Rapport de contrôle d'installations électriques à basse et à très basse tension

RÉF. 54/2023/88012/01:1

DATE DU CONTRÔLE 06/11/2023 AGENT VISITEUR Patrick Braham
 ADRESSE DU CONTRÔLE Rue Albert de t'Serclaes 67 - 4821 Dison TYPE DE CONTRÔLE Visite de contrôle vente ancienne installation (8.4.2)

CONCLUSION : NON CONFORME

Croquis de position élémentaire et descriptif sommaire des tableaux

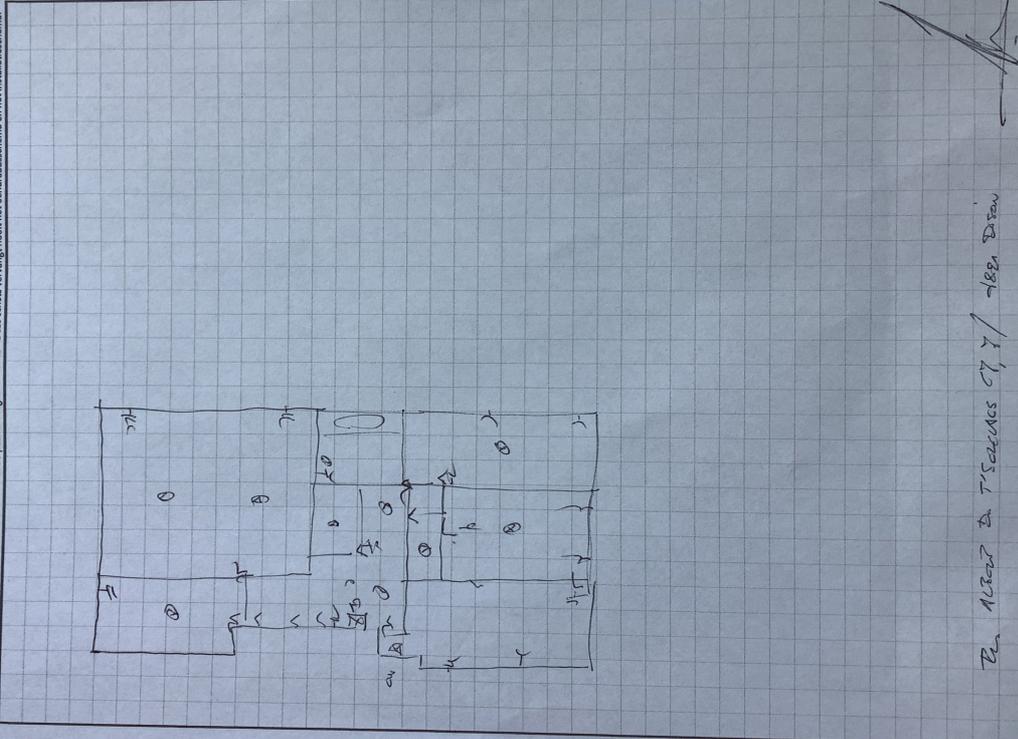
- Les schémas unifilaires et/ou plans de position ne sont pas présents. - 3.1.2.;6.4.6.;6.5.7.;9.1.2.
- Le degré de protection d'enveloppe(s) n'est pas au moins égal à IPXX-B. - 4.2.2.1.;4.2.2.3.

- Les circuits, les appareils de coupure et/ou les dispositifs de protection ne sont pas repérés de manière claire et visible. - 3.1.3.
- Il n'y a pas de dispositif différentiel placé à l'origine de l'installation électrique. - 4.2.4.3.

- La section de pontages dans le(s) tableau(x) électrique(s) n'est pas adaptée aux calibres de dispositifs de protection contre les surintensités. - 4.4.1.5.

- Il manque des obturateurs dans le tableau électrique. - 4.2.2.1.;4.2.2.3.
- Il manque sur le tableau principal un interrupteur-sectionneur général qui permet la coupure simultanée de toutes les phases et éventuellement du neutre, et cette fonction ne peut être assurée par le disjoncteur de branchement, n'étant pas conçu pour assurer le sectionnement. - 5.3.5.1.

- La section des conducteurs d'alimentation de la cuisinière et apparenté est à vérifier, les plans (ou leur absence) et le repérage insuffisant n'ont pas permis de le faire.
